SERVICE INFO – LuK 0029

LuK RepSet® sarjan kytkinlevy muovirenkaalla - asennusohje

Autonvalmistajat:	Renault
Mallit:	Megane I Megane II Senic II
Valmistusvuosi:	vuodesta 01.2002
Moottorit:	F4R 746 F4R 770 F4R 771
LuK RepSet®:	624 3200 09 624 3200 34

Kuva 1: LuK -kytkinlevy muovirenkaalla

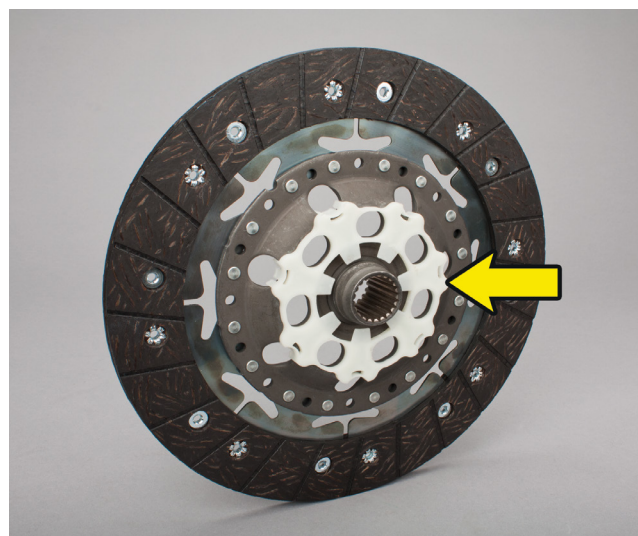
Tähän saakka toimitetuissa LuK Repset sarjoissa on kytkinlevy yleensä ilman muovirengasta. Kaikki uudet tuotannosta valmistuvat LuK Repset kytkinpaketit sisältävät muovirenkaalla varustetun kytkinlevyn. Molempia kytkinlevyversioita voi asentaa sillä muovirengas ei vaikuta mitenkään kytkimen toimintaan.

Schaeffler Automotive Aftermarketin esitetyjen LuK RepSets®-sarjojen mukana on vain muovirenkaalla varustettuja kytkinlamelleja.

Muovirengas kytkinlevyssä ei vaikuta kytkimen toimintaan!
Siksi sen voi yhtä hyvin jättää paikalleen tai poistaa.
